Sprawa nr 85/2011/EEZP/AP

Dotyczy: postępowania o udzielenie zamówienia publicznego w trybie przetargu nieograniczonego na: „Dostawę obudów zmechanizowanych dla Południowego Koncernu Węglowego S.A. – Zakład Górniczy JANINA”.

WYJAŚNIENIE TREŚCI SIWZ

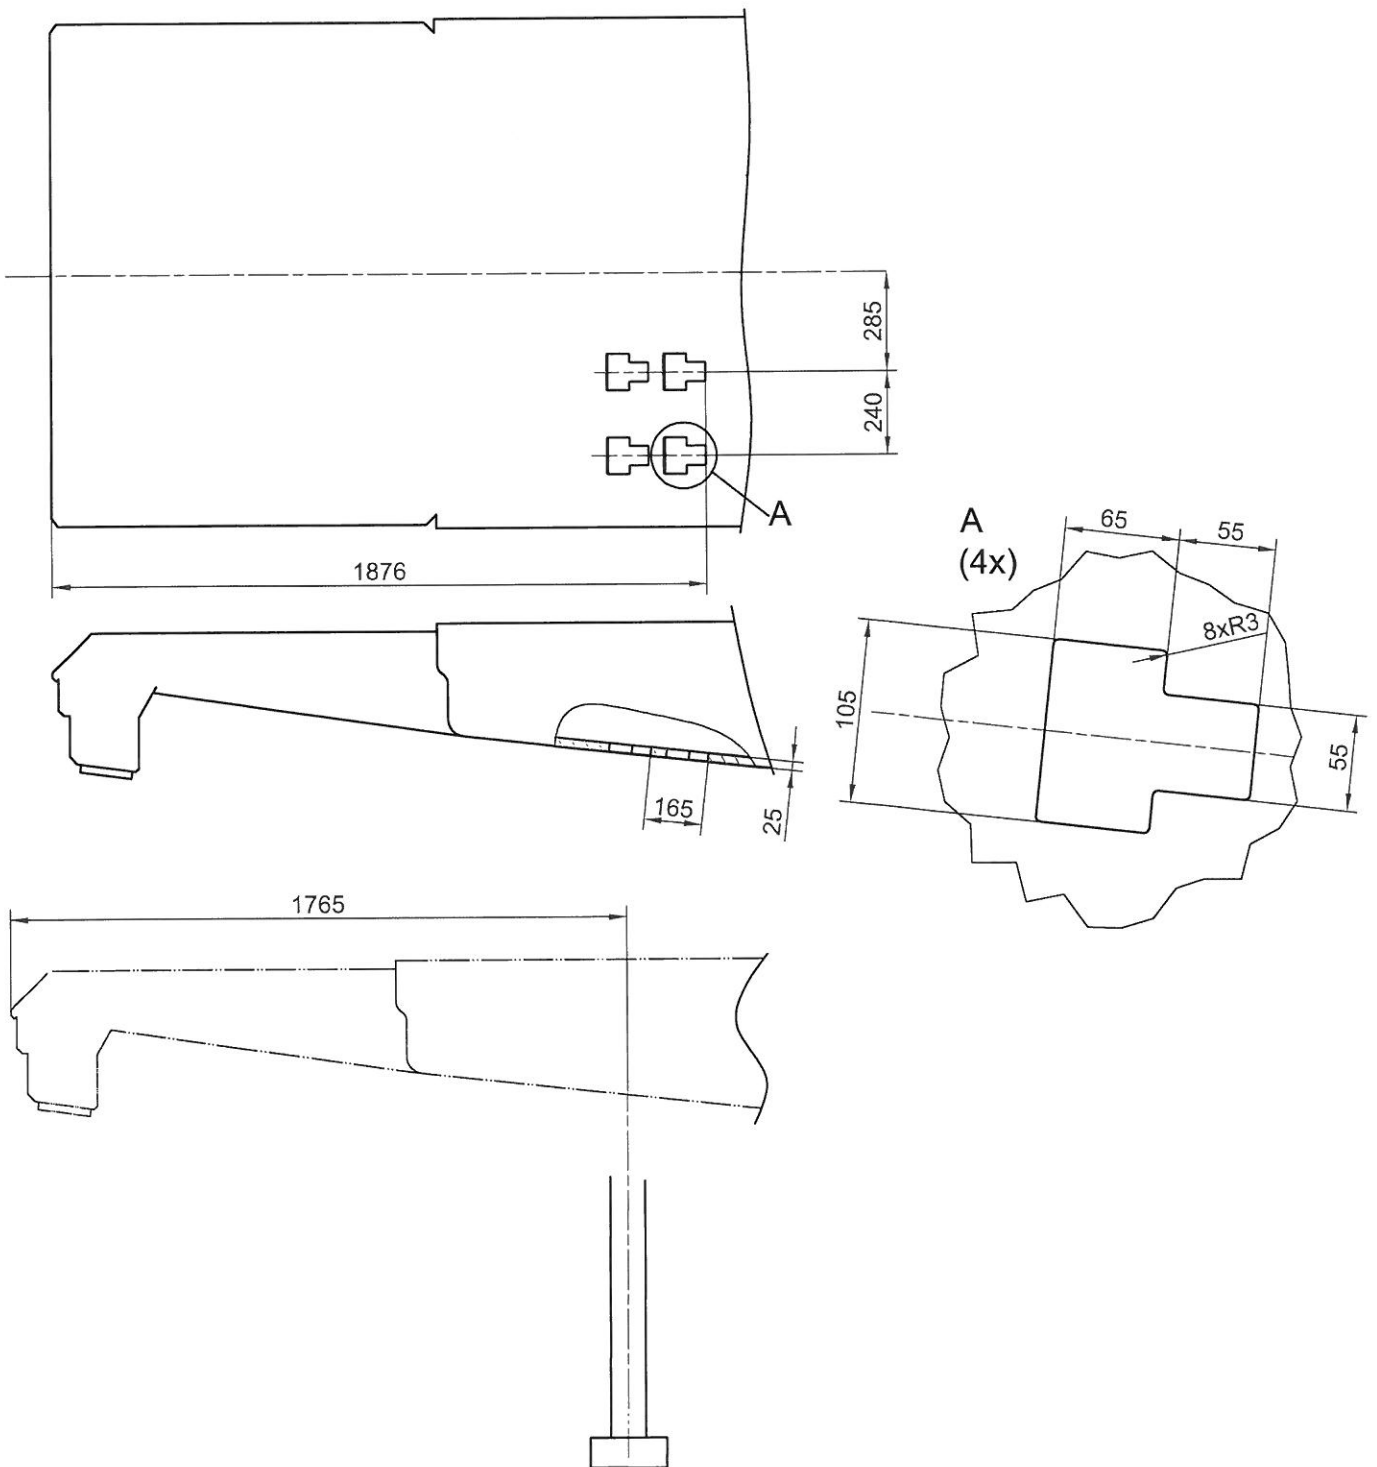
Prosimy Zamawiającego o udostępnienie danych technicznych i rysunku zestawieniowego sekcji obudowy zmechanizowanej Glinik-20/41- POz.

Przedstawia się dane techniczne i rysunek zestawieniowy sekcji liniowej obudowy zmechanizowanej Glinik-20/41-POz – załącznik nr 9 do niniejszego pisma.

Położenie uchwyty wiertnicy obudowy GLINIK-20/41-POz

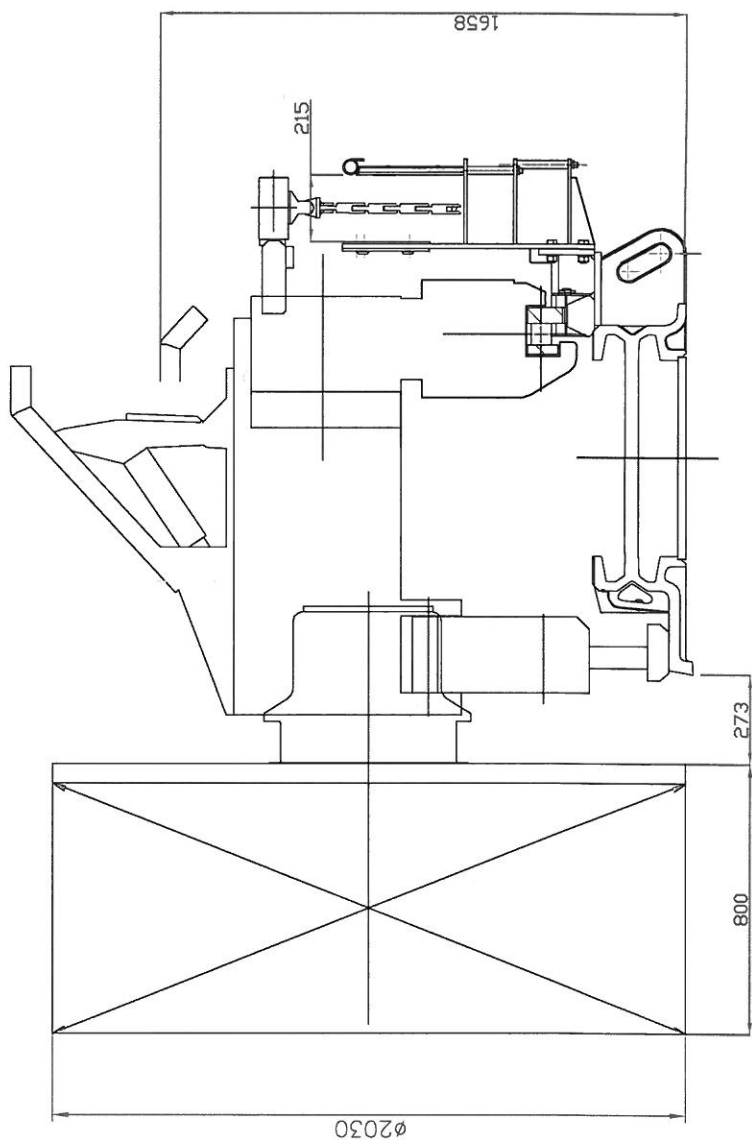
Proszę podać wielkość i usytuowanie otworów do podwieszenia wiertnic MDR i WDH lub przesać rysunek GO28-04-01.

Przedstawia się rysunek uwzględniający rozmieszczenie i wielkość otworów w stropnicy, służących do mocowania uchwyty służącego do podwieszenia wiertnic typu MDR i WDH – załącznik nr 1 do niniejszego pisma.

Rysunek poglądowy
kombajnu ściannowego
JOY4LS22

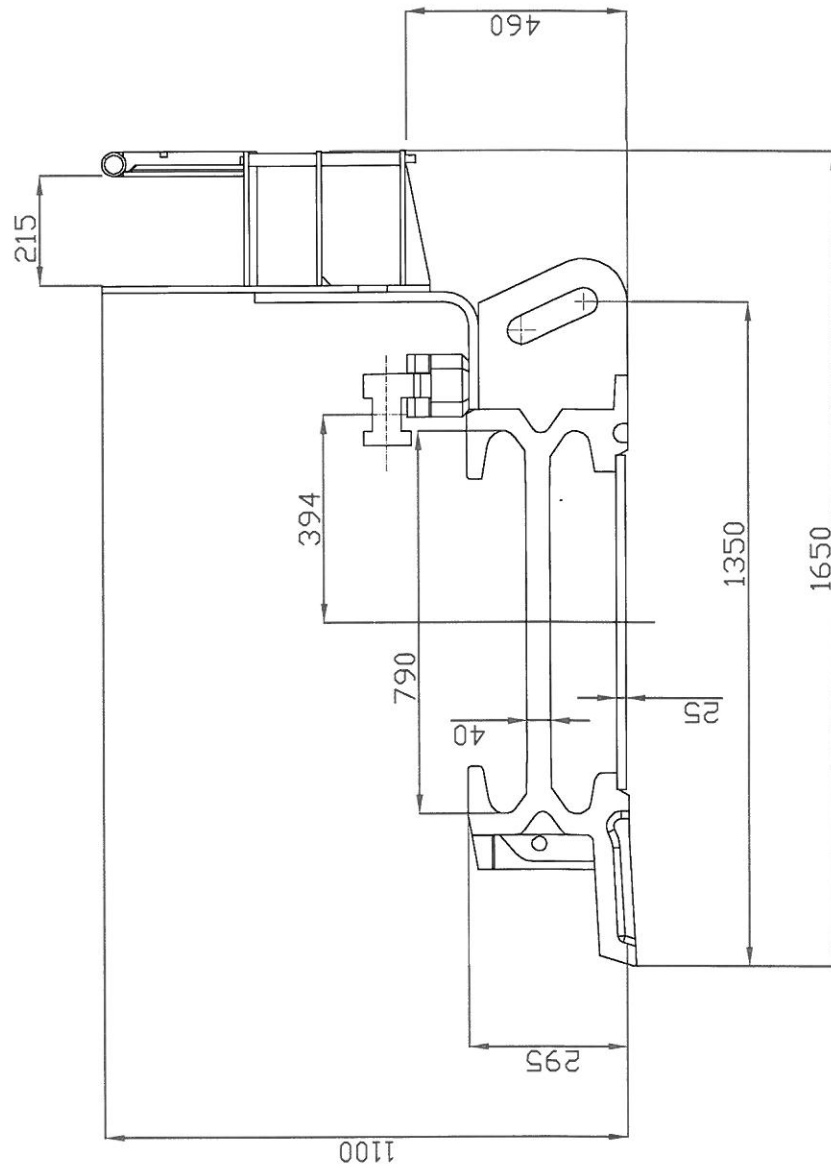
Zgodnie z pkt. IV ppkt 4.1 f, g, h, i SIWZ Zamawiający wymaga załączenia szkiców sekcji obudowy z urządzeniami współpracującymi. Prosimy o załączenie szkiców urządzeń współpracujących w celu dołączenia do nich rysunków sekcji liniowych i skrajnych zgodnie z wymaganiami. Ponadto Zamawiający wymaga podania charakterystycznych wymiarów sekcji i jej elementów (między innymi: min. i max. wysokości sekcji, odległość od początku stropnicy do osi stojaka, odległość od osi stojaka do końca stropnicy stykającej się ze stropem, całkowite długości: stropnicy, spągnicy, układu przesuwnego, szerokość przejścia w sekcji ze stojakami oraz odległość pomiędzy prowadnicą kablową, z elementami sekcji przed i po przekładce przenośnika). W celu uniknięcia niewłaściwej interpretacji wymaganych wymiarów prosimy o naniesienie na załączonych szkicach wymaganych wymiarów.

Przedstawia się rysunki poglądowe urządzeń przewidzianych do współpracy z obudową zmechanizowaną planowaną do pozyskania w ramach części nr 1 zamówienia.

- Rysunek poglądowy kombajnu JOY 4 LS 22 – załącznik nr 2 do niniejszego pisma.
- Rysunek poglądowy trasy przenośnika PSZ 850 Nowomag – załącznik nr 3 do niniejszego pisma.
- Rysunek poglądowy zwrotni przenośnika PSZ 850 Nowomag – załącznik nr 4 do niniejszego pisma.
- Rysunek poglądowy trasy przenośnika o wewnętrznej szerokości 900 mm – załącznik nr 5 do niniejszego pisma.
- Rysunek poglądowy zwrotni przenośnika o wewnętrznej szerokości trasy 900 mm – załącznik nr 6 do niniejszego pisma.
- Rysunek zestawieniowy sekcji z charakterystycznymi wymiarami sekcji – załącznik nr 7 do niniejszego pisma.

Rysunek poglądowy trasy
przenośnika o wewnętrznej
szerokości 900 mm

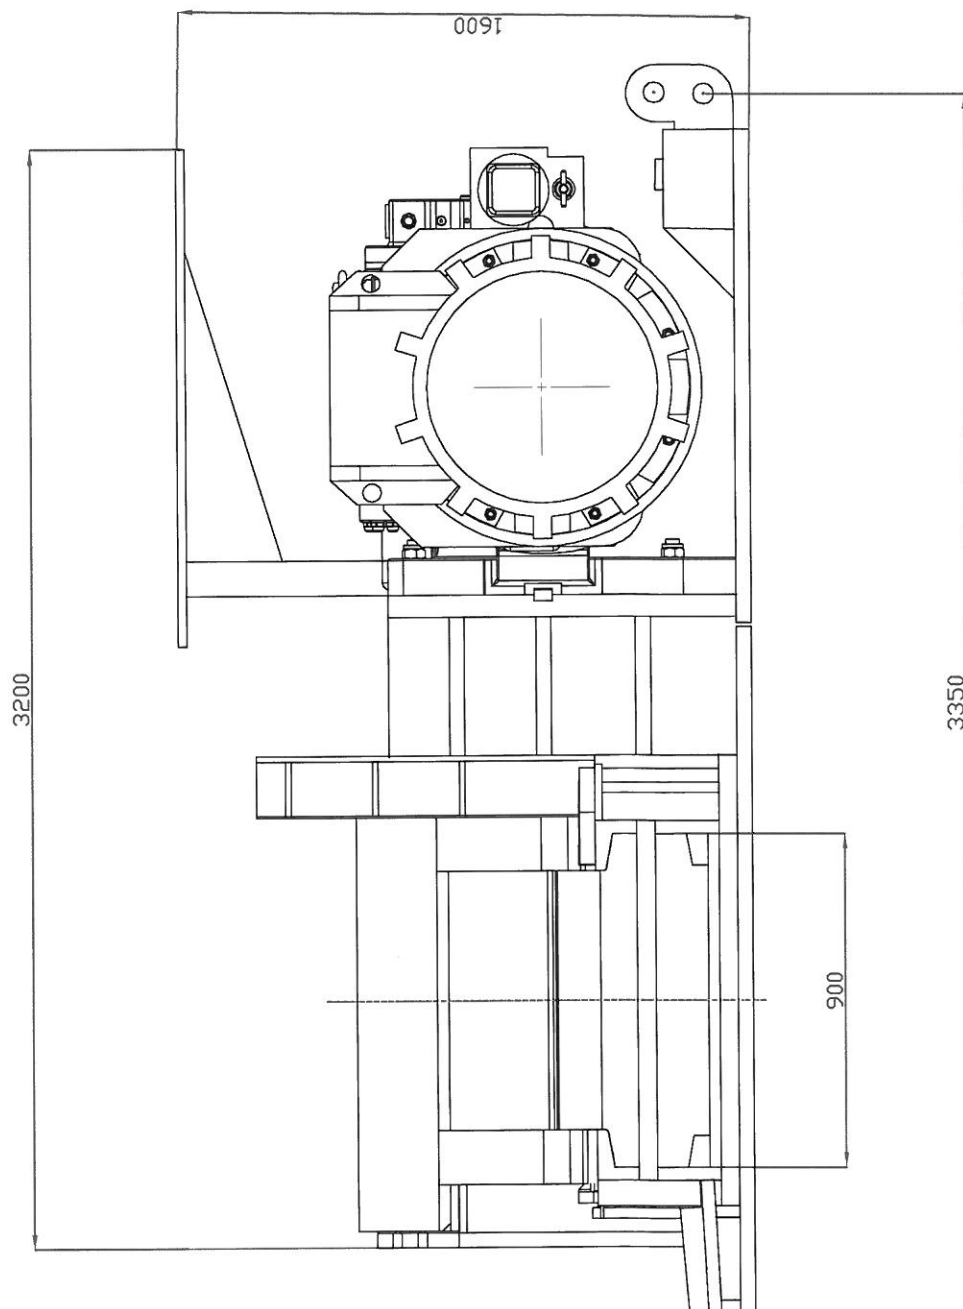
W pkt 4.1.h oraz 4.1.j podano szerokość trasy przenośnika i jego wymiary. Czy należy do tych wymiarów odpowiednio poszerzyć przenośnik Nowomag 850 czy też obudowę przystosować do innego przenośnika?

Na rysunkach zestawieniowych sekcji wymienionych w punktach 4.1.h) oraz 4.1.j) winien być uwzględniony przenośnik ścianowy o wewnętrznej szerokości trasy wynoszącej 900 mm. Nie ma przeciwwskazań, aby w przedmiotowych rysunkach zastosować zarys przenośnika Nowomag poszerzony do wymiarów przedstawionych w przedmiotowych punktach.
